Dotyczy: Opracowanie dokumentacji projektowej dla przebudowy ul. Architektów wraz z odwodnieniem i oświetleniem

Odnosząc się do przekazanego w dniu 15 stycznia 2020 r. w/w projektu i rozwiązań dotyczących zatok postojowych, Zarząd Dróg Miejskich **opiniuje pozytywnie** przyjęte w nim rozwiązania w zakresie estetyki i dostępności przestrzeni publicznej **pod warunkiem uwzględnienia następujących uwag:**

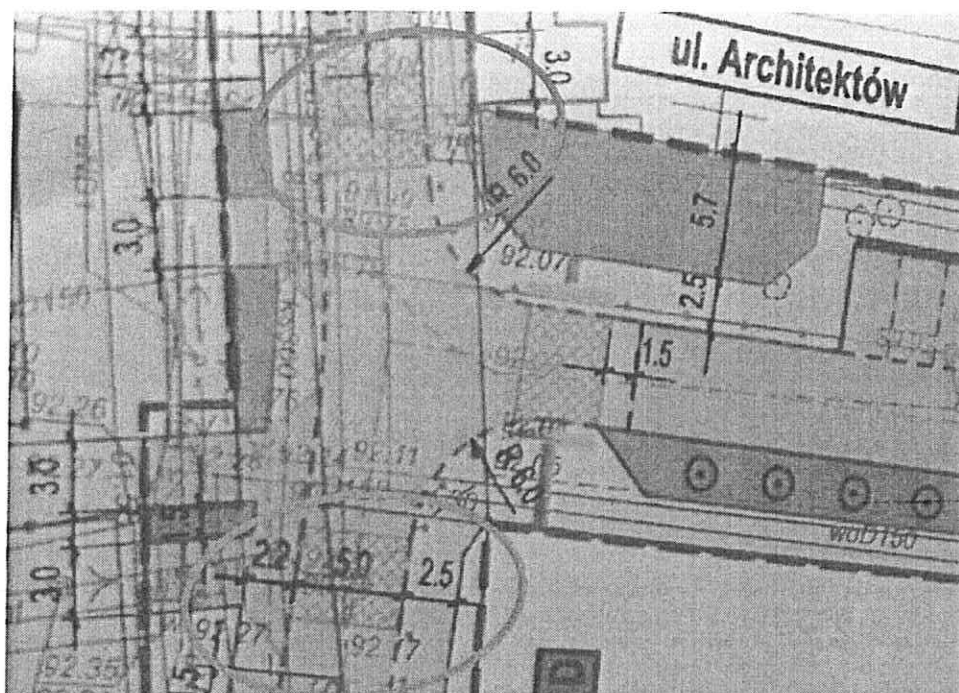
1. Nie należy realizować sugerowanych przejść dla pieszych i oznaczać ich dodatkowo w miejscach, gdy zlokalizowane są one na zjazdach indywidualnych:

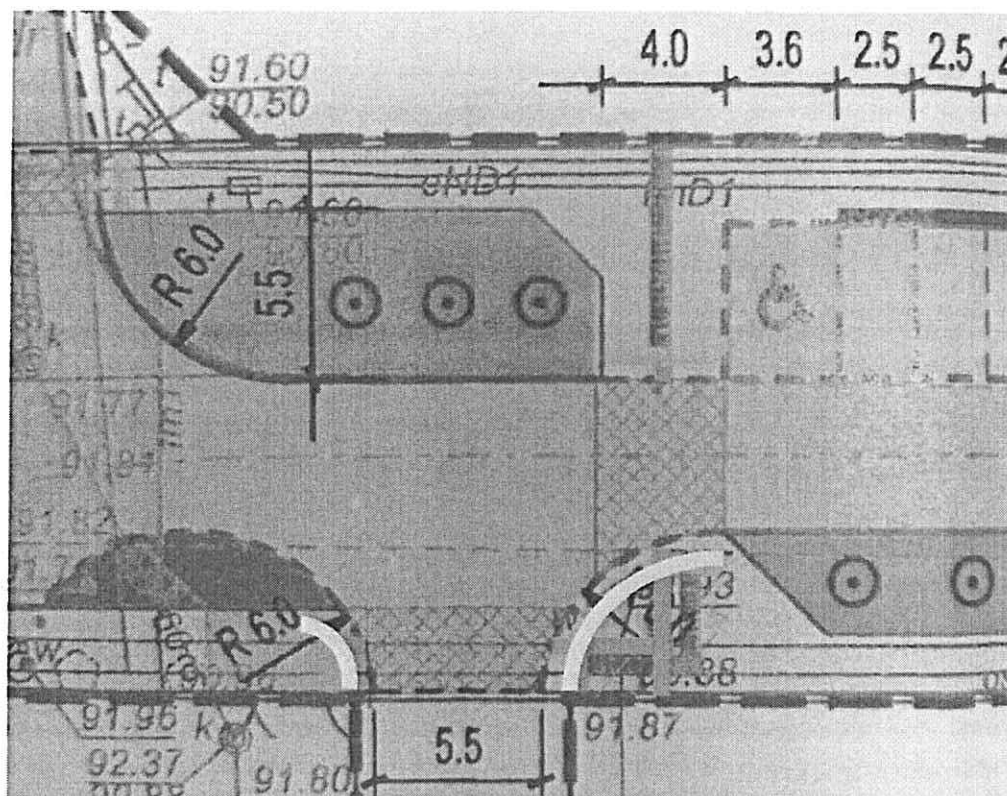
2. Faktury bezpieczeństwa należy realizować również na łukach. Dodatkowo do krawędzi jezdni należy doprowadzić fakturę kierunkową, która będzie wskazywała kierunek poruszania się osób niewidomych i niedowidzących przez przejście dla pieszych. Faktury kierunkowe po jednej i drugiej stronie przejścia muszą na siebie nachodzić:
